**Gutachtliche Stellungnahme
zum geplanten EBS-Heizkraftwerk
der Fa. Müller Sachsen GmbH in Leppersdorf**

i.A. der Gemeinde Wachau

Hamburg, den 11. November 2008

Abbildung 4-2 Emissionen von Schwefeldioxid (SO₂) Kohlenmonoxid (CO) und Stickoxiden (NO_x) der betrachteten Abfallverbrennungsanlagen

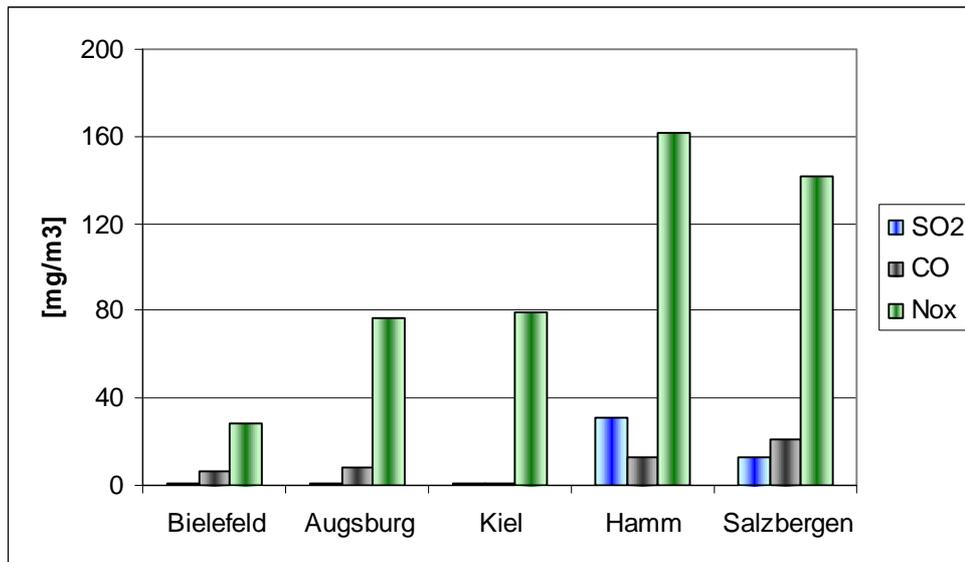
Die Gewährleistung von Stickoxidemissionen auf niedrigem Niveau ist mit den derzeitig zur Verfügung stehenden Technologien möglich. Wie die in Abbildung 4-2 dargestellten NO_x-Messergebnisse zeigen, kann ein Grenzwert von 100 mg/m³ beim Einsatz eines Katalysators (hier aber nicht beantragt) problemlos eingehalten werden. Ob ein solcher Wert auch mit Hilfe des SNCR-Verfahrens in Kombination mit primären NO_x-Minderungsmaßnahmen wie z.B. Abgasrückführung möglich ist, wird vom Umweltnetzwerk angezweifelt. Diese Technik ist für die Anlage in Leppersdorf derzeit geplant.
